改善箇所説明図①

改善箇所説明図②

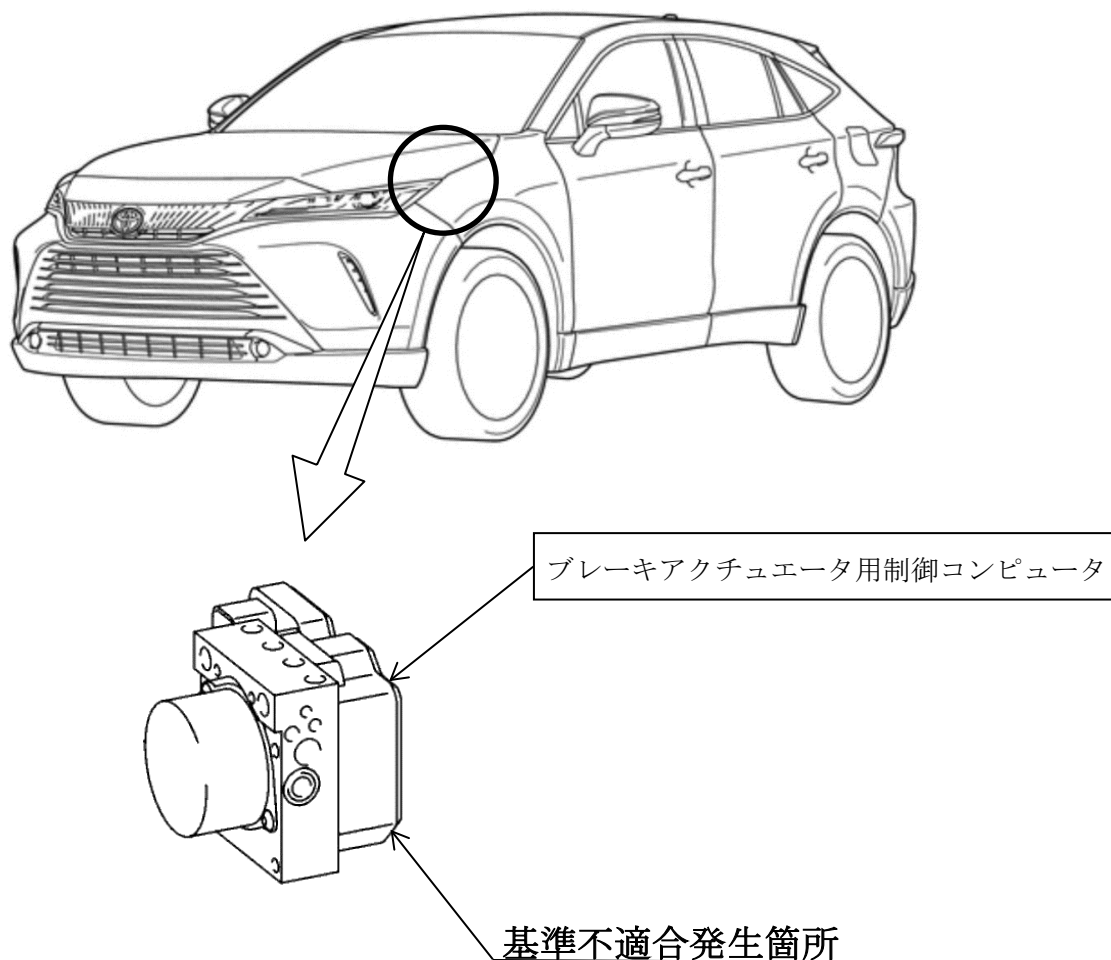
横滑り防止装置（V S C）において、制御プログラムが不適切なため、V S C機能オフ状態でブレーキペダルを踏んだままシステム停止後に再始動すると、機能オン状態に復帰しない。そのため、オフ表示灯が点灯し、V S Cが作動しないおそれがある。

全車両、ブレーキアクチュエータ用制御コンピュータのプログラムを対策仕様に修正する。

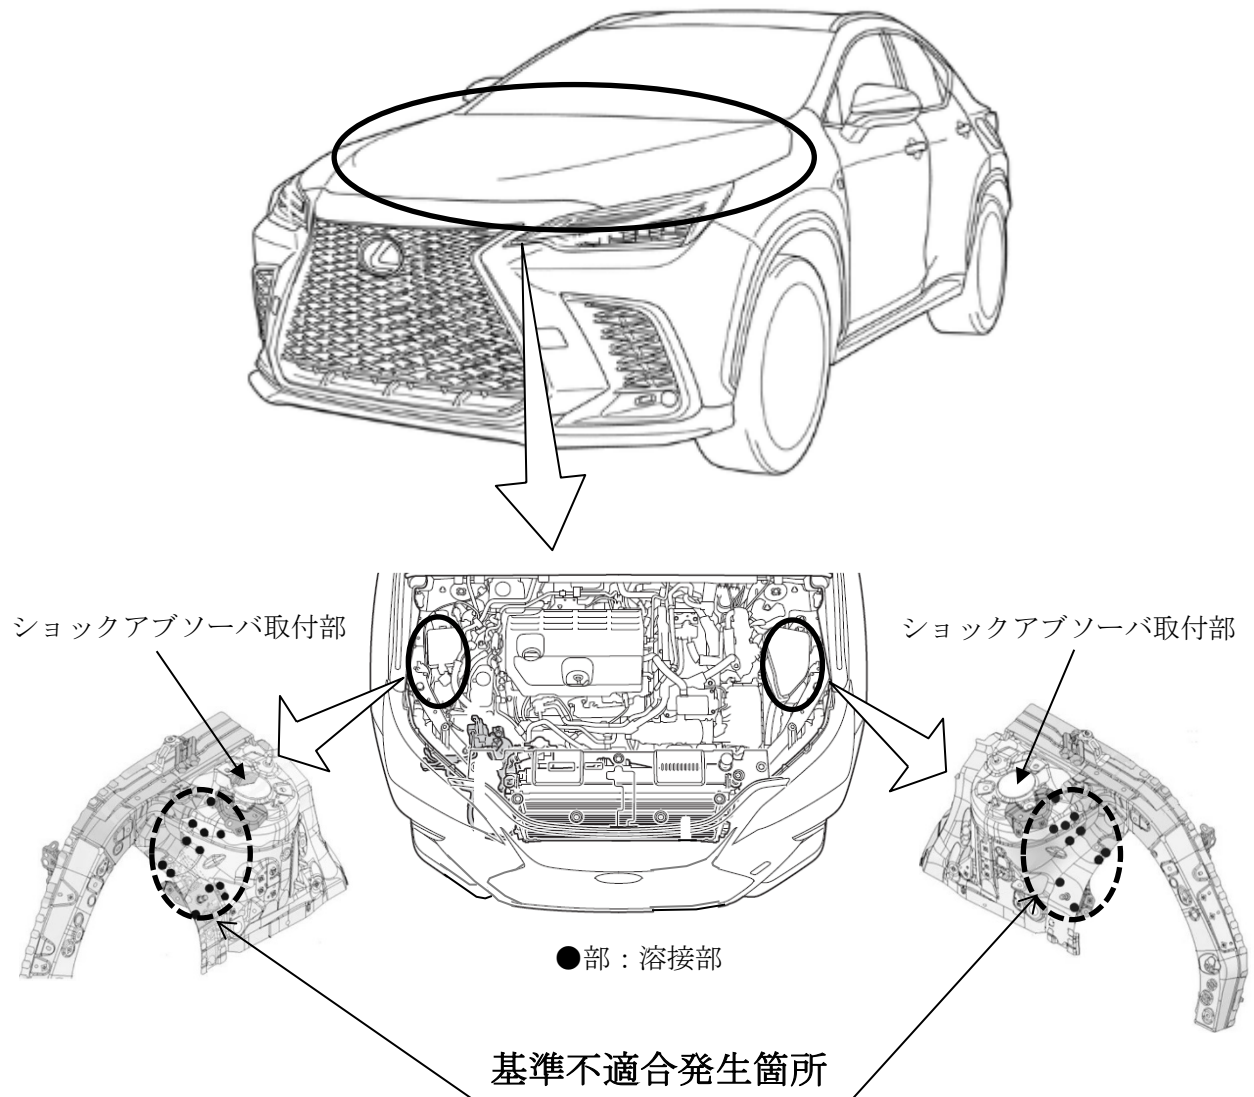
エンジンルーム内のショックアブソーバ取付部付近のボデーにおいて、溶接設備の設定が不適切なため、当該部位に溶接が行われていないものがある。そのため、そのままの状態で使用を続けると亀裂が生じ、最悪の場合、走行安定性を損なうおそれがある。

全車両、ショックアブソーバ取付部付近の溶接有無を点検し、ない場合は溶接する。また、当該部位に損傷が認められた場合は、補修を行う。
